SWAG 40 93 3044

Passend voor:
Opel 2.0 l Turbo en 2.2 l benzinemotoren

Kettingspanner

Afb. 1: Oud

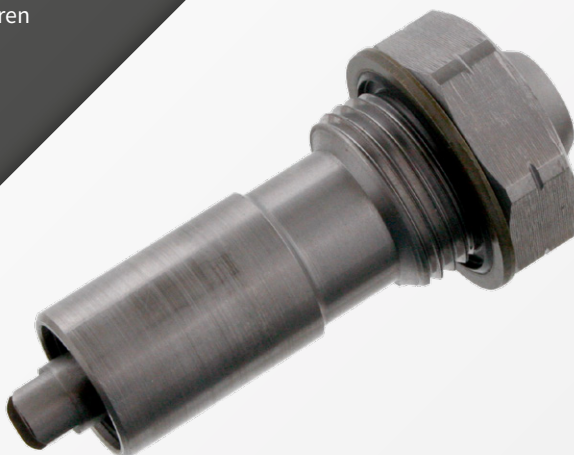
Ook al zijn alle componenten correct gemonteerd, rammelende geluiden komen vaak voor, ze worden veroorzaakt door de verlenging van de distributieketting. Als gevolg van de gewijzigde distributie kan de ketting er de oorzaak van zijn dat de motor niet geheel soepel draait of overspringt, in het ergste geval kan de motor zelfs beschadigd worden. Het betreft de motoren Z22YH en Z22SE.

Een blokkering van de hydraulische kettingspanner. De oorspronkelijke uitvoering (vergel. nr 0636 549) van de kettingspanner had een groene o-ring en een met rubber geïmpregneerde onderlegging (zie afbeelding 1). Deze uitvoering werd door de voertuigfabrikant in de bovenvermelde motoren gemonteerd. Sinds bouwjaar 2009 werd een aangepaste kettingspanner in de productie ingezet.

SWAG adviseert uitsluitend de nieuwe kettingspanner SWAG 40 93 3043 (vergel. nr. 4807 839) te monteren. Deze is onder de kop voorzien van een met rubber geïmpregneerde metaaldichtring (zie afbeelding 2). Dit garandeert een feilloze geleiding van de distributieketting.

Bij het omwisselen van de kettingspanner adviseren wij ook steeds een nieuwe distributieketting te monteren (SWAG 40 93 3043, vergel. nr 5636 396). Beide componenten maken deel uit van de kettingsets 99 13 3042 (passend voor de Z22YH) en SWAG 99 13 3045 (passend voor de Z22SE).

Om bij draaiende motor het overspringen van de distributieketting te verhinderen, mag de kettingspanner pas in de juiste positie worden gebracht nadat de ketting is aangebracht. Details vindt u in de meegeleverde Info.
